Nota van zienswijzen
Bestemmingsplan
'Vlierdenseweg ong., Deurne'

status: definitief
datum: 8 januari 2024

Impressie beplanting Opslag

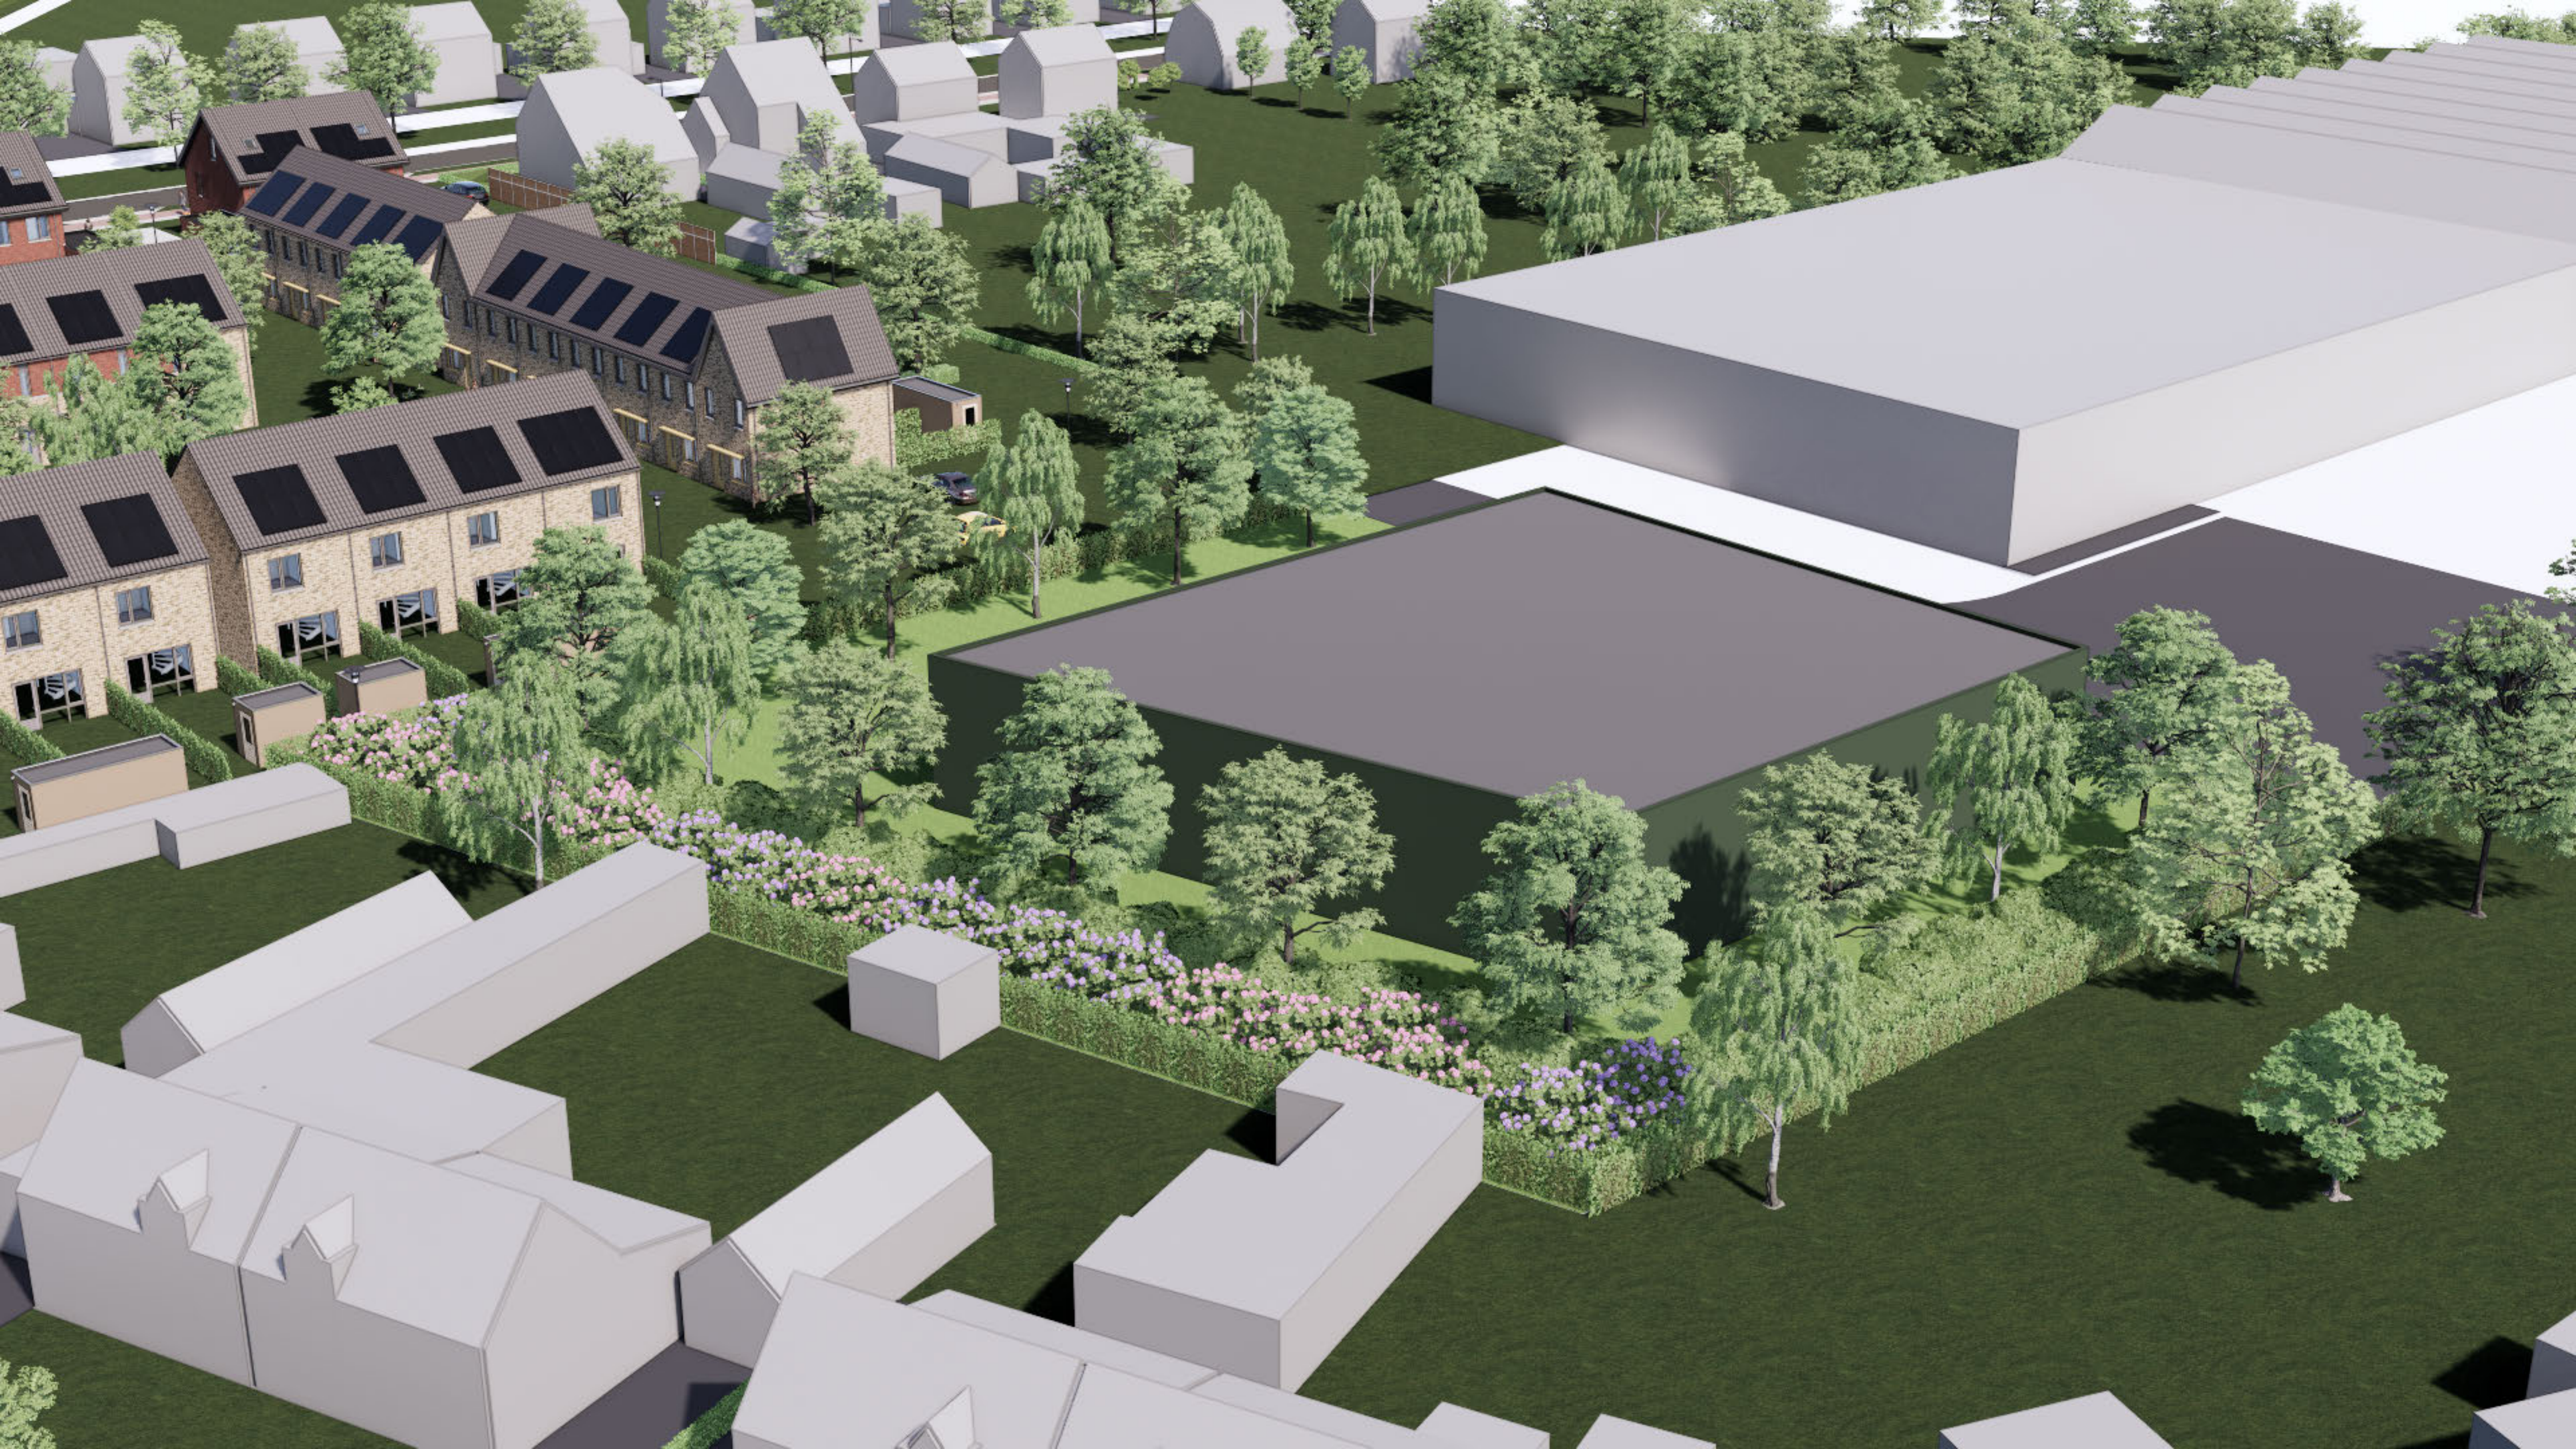
1. De nieuwe bedrijfshal van Vescom, met afmetingen van 900 vierkante meter en een hoogte van 6,5 meter op 10 meter achter het perceel van reclamant tast het woon- en leefgenot aan, daar reclamant momenteel vrij uitzicht heeft op groen.

4. Het bestemmingsplan maakt niet duidelijk welke opslag er plaats gaat vinden op 10 meter van het perceel van reclamant, en welke veiligheidsmaatregelen worden genomen.

2.1.3	Ruimtelijk effect	Met het realiseren van een 10 meter brede buffer met opgaande beplanting tussen de omliggende percelen en het bedrijfspand wordt de ruimtelijke inpasbaarheid voldoende geacht. Deze beplanting zal samen met de bestaande beplanting binnen de woonpercelen het zicht op de nieuwe bebouwing beperken. Deze groene buffer wordt met een aanduiding op de verbeelding aangeduid en met een voorwaardelijke verplichting in de regels geborgd.
